**Европейская экономическая комиссия****Комитет по внутреннему транспорту****Всемирный форум для согласования правил  
в области транспортных средств****Рабочая группа по автоматизированным/автономным  
и подключенным транспортным средствам****Седьмая сессия**

**Системы автоматического экстренного торможения****Предложение по дополнению 2 к тексту поправок  
серии 01 к Правилам № 152 ООН (системы  
автоматического экстренного торможения  
транспортных средств категорий M<sub>1</sub> и N<sub>1</sub>)****Представлено экспертами неофициальной рабочей группы  
по системам автоматического экстренного торможения  
транспортных средств категорий M<sub>1</sub> и N<sub>1</sub>\***

Приложение 1, включить новый пункт 10.3 следующего содержания:

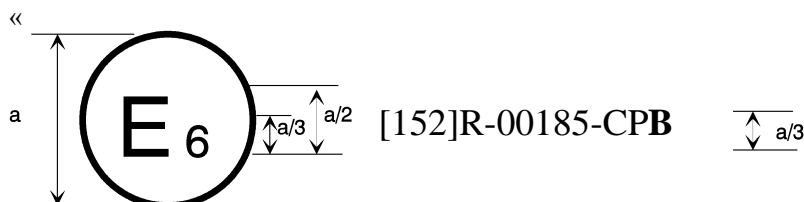
Приложение 2, изменить следующим образом (добавление литеры «В» в маркировке и ссылки на нее в тексте):

Приведенный выше знак официального утверждения, проставленный на транспортном средстве, указывает, что данный тип транспортного средства был официально утвержден в отношении систем автоматического экстренного торможения (САЭТ) в Бельгии (Е 6) на основании Правил № 152 (маркировка в виде литеры “С” для сценария столкновения автомобиля с автомобилем, “Р” для сценария столкновения автомобиля с пешеходом, **“В” для сценария столкновения автомобиля с велосипедом**). Первые две цифры номера официального утверждения указывают, что официальное утверждение было предоставлено в соответствии с предписаниями Правил № 152 в их первоначальном виде».

Рис.1

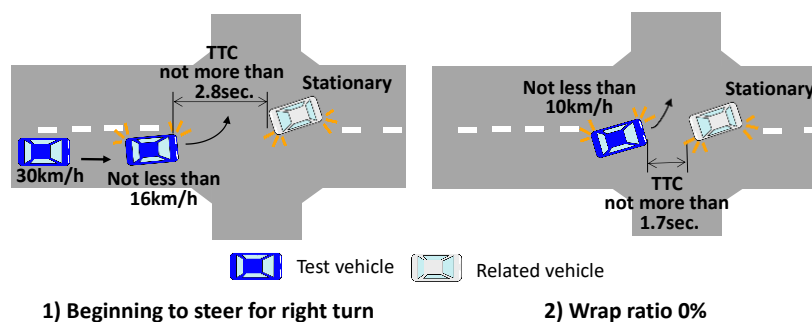
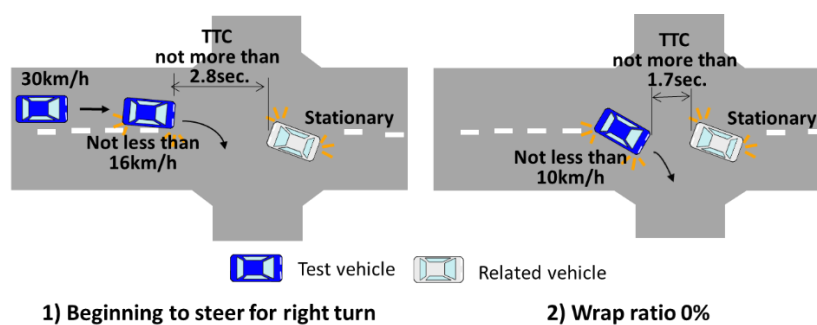
**1.1** В этом сценарии данное транспортное средство поворачивает влево или вправо перед встречным транспортным средством, которое остановилось на перекрестке для выполнения поворота влево или вправо.

Данное транспортное средство движется со скоростью 30 км/ч (с допуском  $+0/-2$  км/ч) в направлении перекрестка и притормаживает до скорости не менее 16 км/ч в тот момент, когда оно начинает выполнять поворот влево/вправо, а ВДС со встречным

транспортным средством составляет не более 2,8 секунды. Когда данное транспортное средство выполняет на перекрестке поворот влево или вправо, оно притормаживает до скорости не менее 10 км/ч, а затем движется с постоянной скоростью. ВДС со встречным транспортным средством составляет не более 1,7 секунды, когда коэффициент перекрытия между данным транспортным средством и встречным транспортным средством становится равным 0 %.

Рис. 2

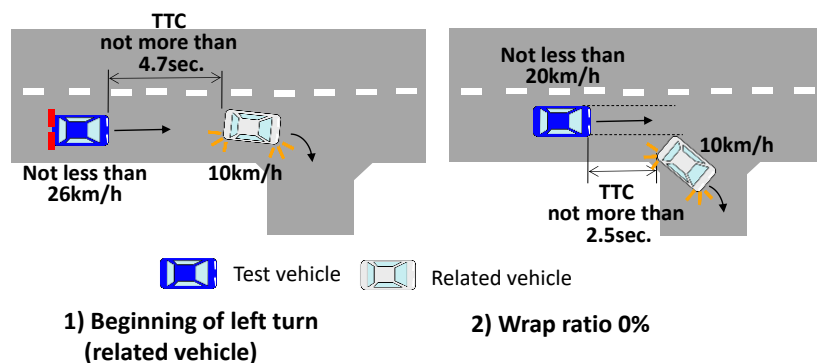
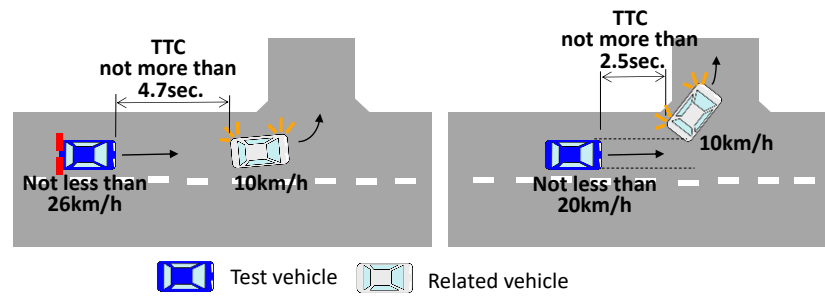
2.1 В этом сценарии данное транспортное средство следует за впереди идущим транспортным средством. Затем впереди идущее транспортное средство сворачивает на повороте вправо или влево, а данное транспортное средство движется по прямой.

И впереди идущее, и данное транспортное средство движутся со скоростью 40 км/ч (с допуском +0/-2 км/ч) по прямой дороге. Впереди идущее транспортное средство притормаживает до скорости 10 км/ч (с допуском +0/-2 км/ч), чтобы повернуть вправо или влево, а движение данного транспортного средства также замедляется для сохранения соответствующей дистанции по отношению к впереди идущему транспортному средству. Когда впереди идущее транспортное средство начинает выполнять поворот вправо или влево, скорость движения данного транспортного средства составляет не менее 26 км/ч, а ВДС с впереди идущим транспортным средством — не более 4,7 секунды. Данное транспортное средство замедляется до скорости не менее 20 км/ч, а затем продолжает движение с постоянной скоростью. ВДС со впереди идущим транспортным средством составляет не более 2,5 секунды, когда коэффициент перекрытия между данным транспортным средством и впереди идущим транспортным средством становится равным 0 %.

**Рис.3**  
**Участок кривой с защитным ограждением и неподвижный объект**

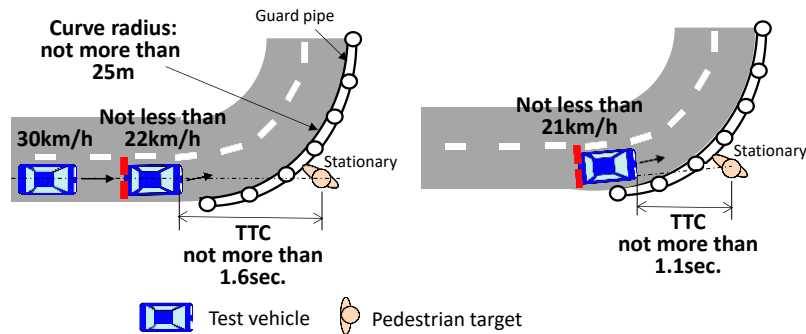
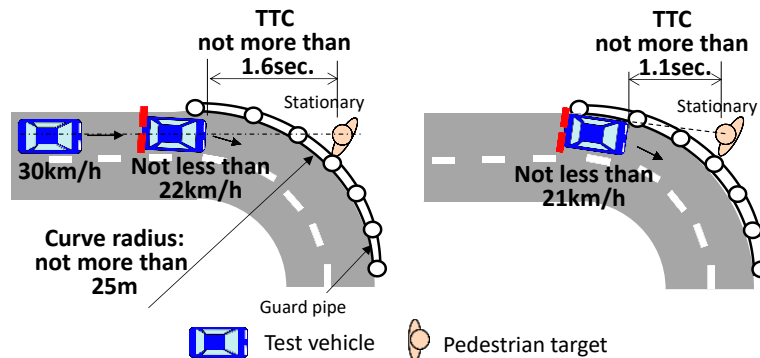
**3.1** В этом сценарии данное транспортное средство движется по дороге с кривыми малого радиуса, с внешней стороны которой установлено защитное ограждение, а неподвижное транспортное средство (категории M<sub>1</sub>), неподвижный объект-пешеход или неподвижный объект-велосипед располагается непосредственно за защитным ограждением на продолжении центральной оси полосы движения.

Данное транспортное средство движется со скоростью 30 км/ч (с допуском +0/-2 км/ч) в направлении криволинейного участка, радиус которого на внешней стороне дороги не превышает 25 м, и притормаживает до скорости не менее 22 км/ч в точке въезда на кривую. ВДС с неподвижным объектом не превышает 1,6 секунды, когда данное транспортное средство начинает двигаться по кривой. В пределах кривой данное транспортное средство движется по внешней полосе, а не по центру дороги. Затем данное транспортное средство продолжает двигаться по кривой с постоянной скоростью не менее 21 км/ч. ВДС с неподвижным объектом составляет не более 1,1 секунды, когда коэффициент перекрытия между данным транспортным средством и неподвижным транспортным средством становится равным 0% или когда коэффициент смещения\* между данным транспортным средством и центром неподвижного объекта-пешехода или неподвижного объекта-велосипеда, становится равным 100 %.

Рис. 4

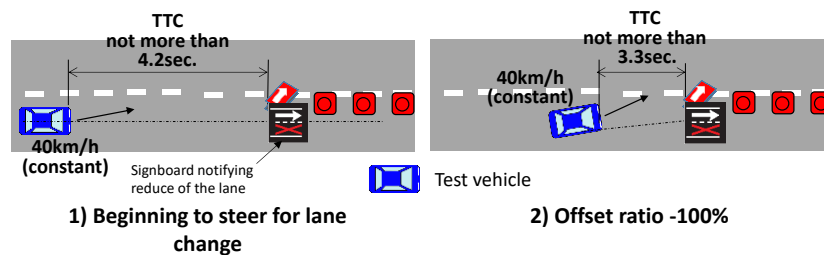
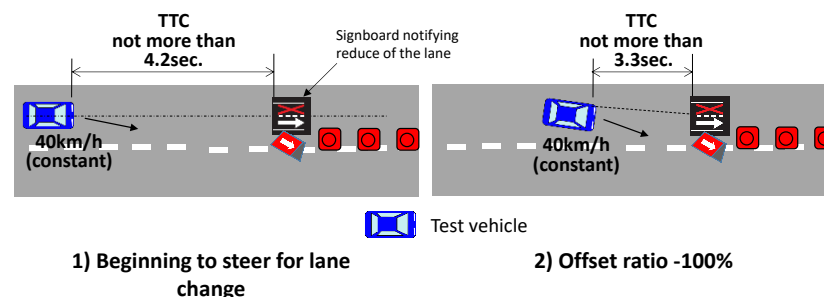
4.1 В этом сценарии данное транспортное средство выполняет смену полосы движения на подъезде к знаку, который размещен в центре проезжей части и предупреждает водителя о ее сужении.

Данное транспортное средство движется по прямой дороге со скоростью 40 км/ч (с допуском +0/-2 км/ч) и начинает осуществлять переход на другую полосу движения на подъезде к знаку, предупреждающему о сужении проезжей части. Никакие другие транспортные средства к данному транспортному средству не приближаются. ВДС со знаком не превышает 4,2 секунды, когда данное транспортное средство приступает к смене полосы. Во время смены полосы движения скорость данного транспортного средства постоянна, а ВДС со знаком не превышает 3,3 секунды, когда коэффициент смещения между данным транспортным средством и центром знака становится равным 100 %.
